### **WYJAŚNIENIE I ZMIANA TREŚCI SWZ (3)**

#### **„Budowa parkingu wielopoziomowego na terenie Narodowego Instytutu Kardologii w Warszawie”**

**Znak sprawy: ZP.089.2021**

**Pytanie 56.**

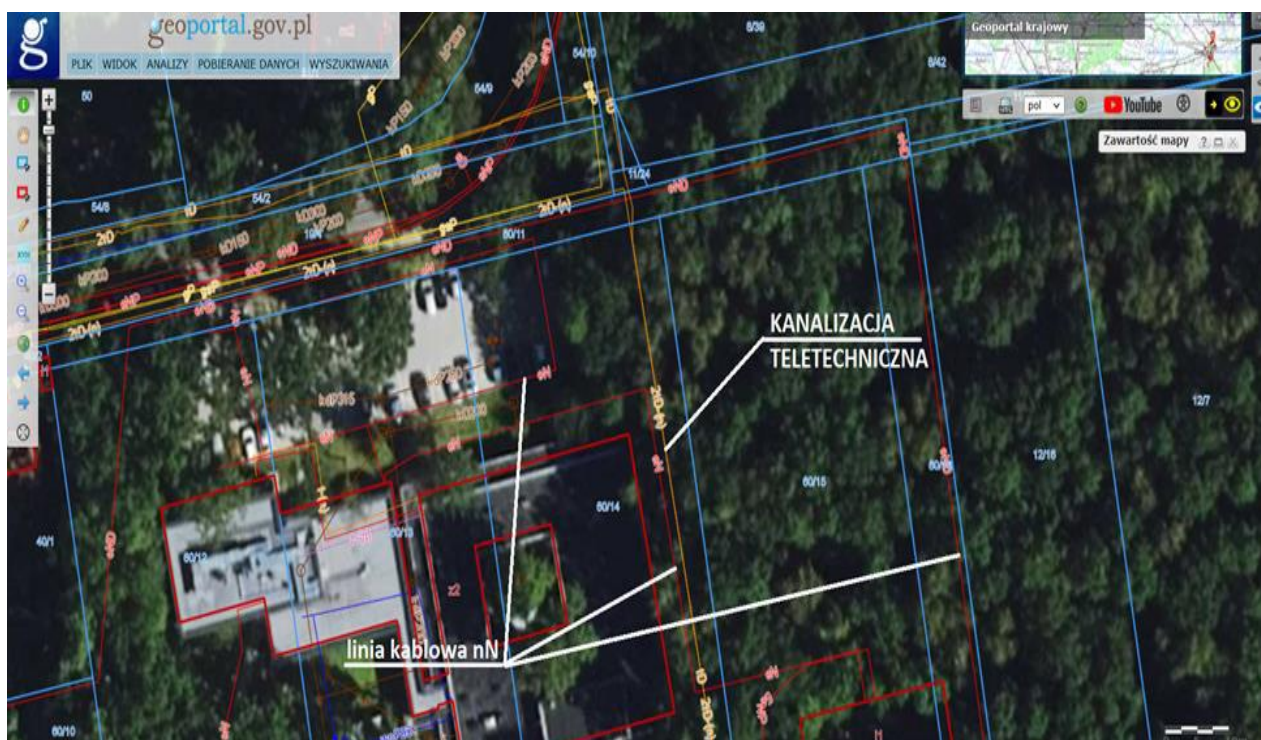
Istniejąca kanalizacja teletechniczna przebiegająca przez działkę 60/14 będzie w kolizji z budynkiem parkingu (zdjęcie z trasą kanalizacji teletechnicznej poniżej). W przypadku gdy jej zarządcą/właścicielem nie jest Narodowy Instytut Kardiologii procedura usunięcia kolizji tj. wykonanie projektu usunięcia kolizji, uzgodnienia, wykonanie robót związanych z usunięciem kolizji może potrwać nawet 12 miesięcy. Zakres ten w znacznym stopniu opóźni rozpoczęcie inwestycji jak i jej zakończenie. Prosimy zatem o potwierdzenie, że procedura usunięcia kolizji kanalizacji teletechnicznej niebędącej własnością Narodowego Instytutu Kardiologii przebiegającej przez działkę 60/14 nie obciąża wykonawcy i co za tym idzie termin realizacji inwestycji zostanie przedłużony o czas potrzebny do usunięcia kolizji teletechnicznej.

Narodowy instytut Kardiologii nie jest właścicielem ani zarządcą wskazanej instalacji. Obowiązkiem Wykonawcy będzie ustalenie właściciela instalacji oraz przeprowadzenie procedury związanej z usunięciem kolizji tj. wykonanie projektu usunięcia kolizji, uzgodnienia, wykonanie robót związanych z usunięciem kolizji. Koszty wymienionych czynności należy uwzględnić w ofercie.

Jednocześnie Zamawiający wprowadza zmianę w Formularzu oferty (Załącznik Nr 1 do SWZ) w pkt. 1. dodaje do tabeli lp. 5 - Koszt usunięcia kolizji. W załączeniu obowiązujący Formularz oferty (Załącznik Nr 1 do SWZ).

**Pytanie 57.**

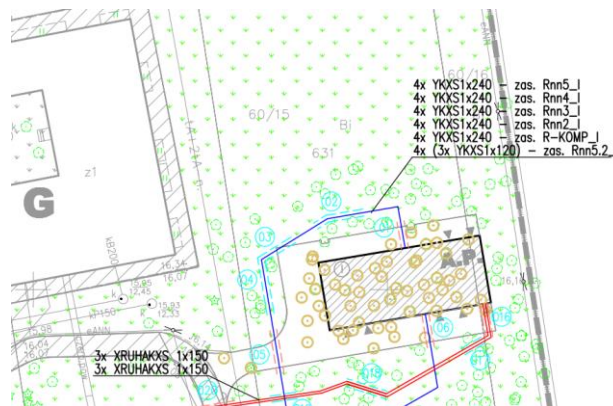
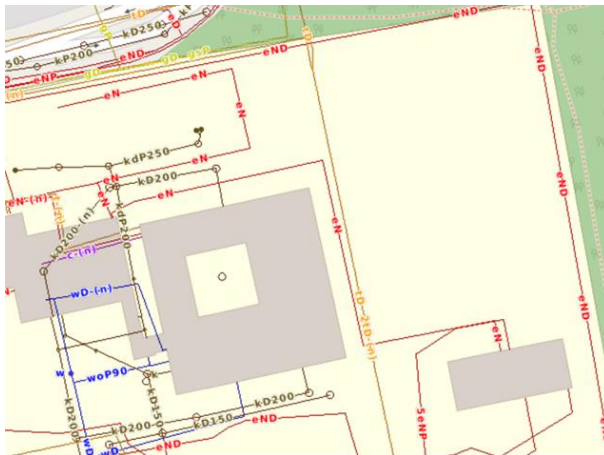
Prosimy o wskazanie typów i ilości kabli nN będących w kolizji z budynkiem parkingu zasilających pobliskie budynki. Dane te są niezbędne do oszacowania kosztów usunięcia kolizji sieci energetycznych.

W załączeniu mapa sieci.

- 5x(4xYKXS1x240)
- 4x(3xYKXS1x120)
- 4xYKXS1x95 – budynek biurowy
